Småkraftpakke i Fjaler: Øyrafossen kraftverk, Tjøredalselva kraftverk, Yndestadhølen kraftverk og Lønnebotn kraftverk. Uttale frå Fjaler kommune.

Styre, utval, komite m.m. Kommunestyret	Møtedato	Saksnr	Saksansvarleg COH
Arkivsaknr 15/477	Sakshandsamar Connie Hovland	Arkiv K2-S11

RÅDMANNEN SITT FRAMLEGG TIL VEDTAK:

Aktsemdskart skred og steinsprang - utsnitt frå fylkesatlas.no

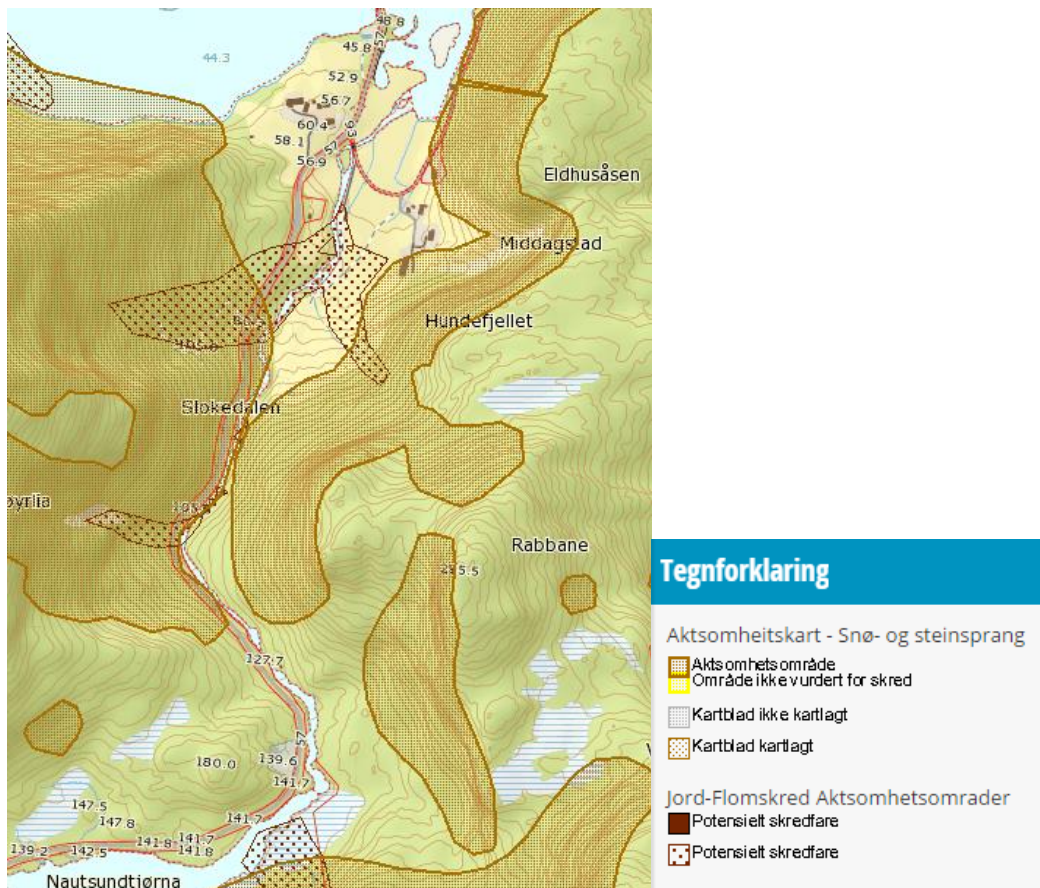
I punkt 3.4 om ras, flaum og erosjon side 24 står det at det ikkje er fare for ras i området. Dette er ikkje godt nok utreda. Skreddata henta frå fylkesatlas (sjå figur nedanfor) viser ulike aktsemdsområde i området. Deler av traseen og stasjonsområde ligg innanfor aktsemdsområde og viser at det kan vere fare for både snøskred, steinsprang, jord- og flaumskred. Dette er ikkje omtalt i søknaden i det heile og må utgreiast nærare. Spesielt bør ein vurdere stasjonsområde som ligg innanfor aktsemdsona for jord- og flaumskred.

Det er behov for nærmare utgreiing av skred- og steinsprangfaren for Lønnebotn kraftverk. Spesielt bør ein vurdere stasjonsområde som ligg innanfor aktsemdsona for jord- og flaumskred.
